Vorrangspelen Zuiderzeeweg

Notitie keuzes/uitgangspunten inrichting maaiveld

Tevens verslag bespreking 9 januari 2020

20200123_11_uitgangspunten

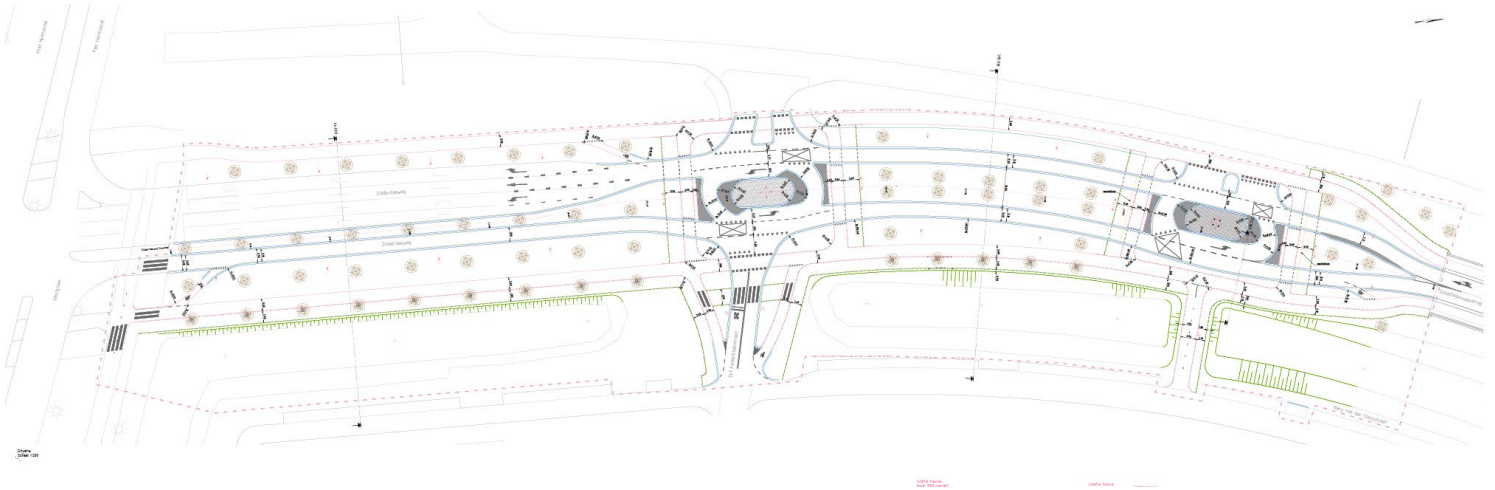
Puccini stelt als basis eis dat er 2 materialen toegepast worden. Voorrangspaleinen komen niet in Puccini handboek voor. De rammelstrook is nu in het VO van R&D voorzien als basalt keitjes. In de lijn van Puccini is de overweging om dit in asfalt met profilering te doen. Bijvoorbeeld zoals in Amsterdamse bos

Dit voorstel is niet overgenomen. De uitvoering dient overeenkomstig de rammelstrook in de Burgemeester Röellstraat te zijn.

De basaltkeien zijn in beton gelegd, waarbij de voegen ca 1 cm onder de koppen van de keien worden gemaakt. De kleur dient niet zo wit als bij Burgemeester Röellstraat te zijn doch meer richting antraciet.
